2025 年 9 月 8 日  
日本ワイドミュラー株式会社**マーカホルダー-SCHT 5/SCHT 5S 外観色変更のお知らせ**

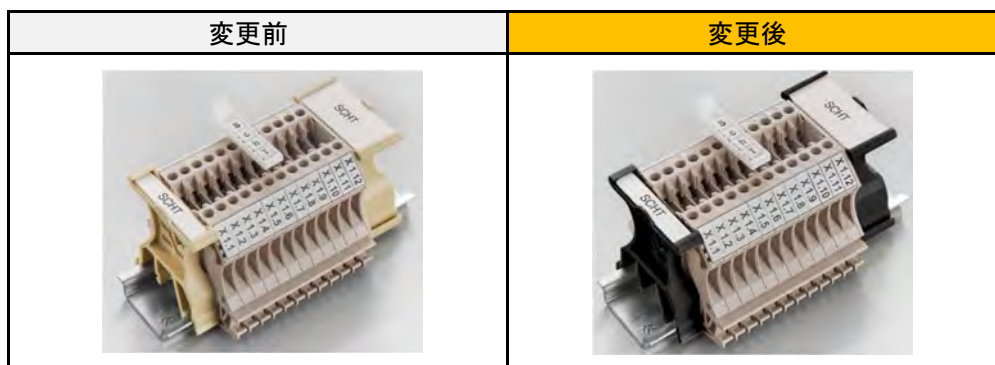
この度、弊社の SCHT 5 と SCHT 5S につきまして、外観色は従来のベージュからブラックに変更となります。  
この変更は、単なるデザイン上の調整ではなく、再生材の活用を通じた環境配慮の取り組みの一環です。  
サステナブルな社会の実現に向けて、弊社ではマーカホルダーに再生材を採用し、資源の有効活用と環境負荷の低減に努めております。

変更点は外観色のみであり、製品の機械的特性や性能に影響を与えるものではありません。  
該当製品をご利用のお客様にはご迷惑をおかけしますが、何卒ご理解の程お願い申し上げます。
